新都区新都街道普河路断头路新建道路工程图纸答疑表-道路工程

新都区新都街道普河路断头路新建道路工程图纸答疑表-排水工程

新都区新都街道普河路断头路新建道路工程图纸答疑表-照明工程

新都区新都街道普河路断头路新建道路工程图纸答疑表-电力工程

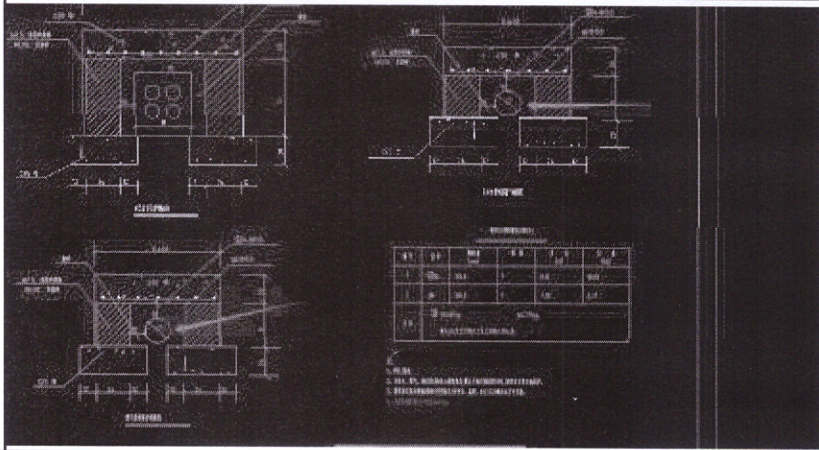
序号	问题	问题截图	解答
1	3. 路基横断面图中，未考虑连砂石加强层，请设计明确？		加强层在路基横断面中未示意出，设计将其考虑为与换填类似，即开挖土方和回填砂砾石
2	人行道基层防渗膜设计为两布一膜，但是两布与一膜的材质未知，其中布是否为土工布，膜是否为PE膜？请设计明确？	 	两布一膜是由两层无纺布和一层高分子材料（可以是PE）
3	根据现场踏勘，道路占位处有涉及围墙拆除，但是其材质及拆除方量为知，请设计明确。暂预估拆除10m3砖砌围墙计算。	 	根据地形图量取，围墙拆除长度约为47m，高度暂按3m，240mm厚，暂按砖砌围墙
4	本项目涉及的新旧路面搭接，按纵向还是横向考虑，请设计明确？		按纵向考虑

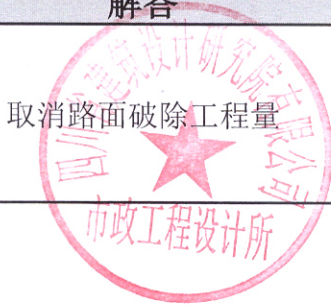
序号	问题	问题截图	解答
1	照明工程量表中显示“现状道路路面破除恢复500m ² ”，无道路破除截面图，请设计补充？		取消路面破除工程量
2	根据引线起点显示电缆为一根，但到灯具末端又出线2根电缆，是否标注有误，是否2盏灯处为一条回路，3盏灯处为一条回路，请明确；		是的。
3	过路钢管平面图显示有一处3根及一处6根，根据电缆穿管过车道做法，过路管3根与6根的埋设方式排列不明确，请明确；		3根采用单排，6根采用2排。

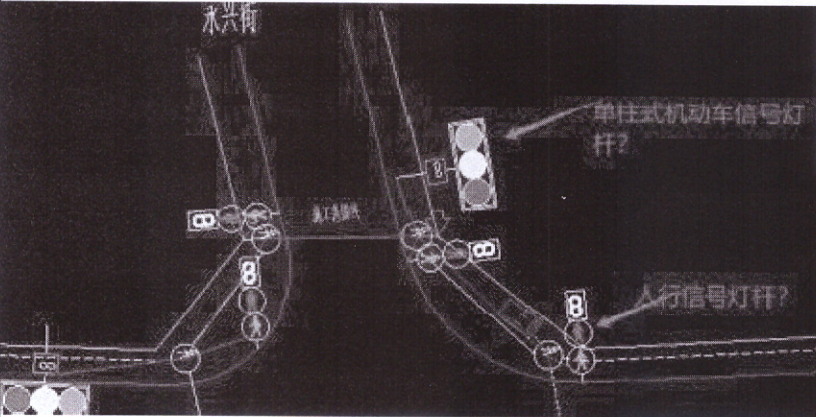
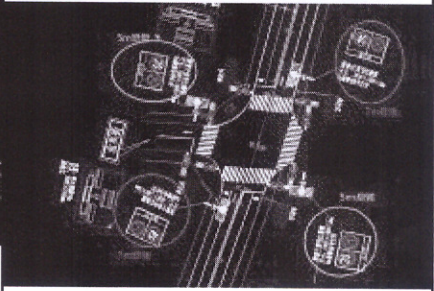
4	红色箭头所指位置线缆RVV3*2.5, 是否是从灯具光源接至漏电断路器处这部分;		是的
5	手孔井具体深度不详, 无法计算工程量, 请明确		深度按1米计算。
6	截图红色箭头所指位置是否需要增设穿刺线夹, 其他位置问题类同, 请明确		采用接线端子盒
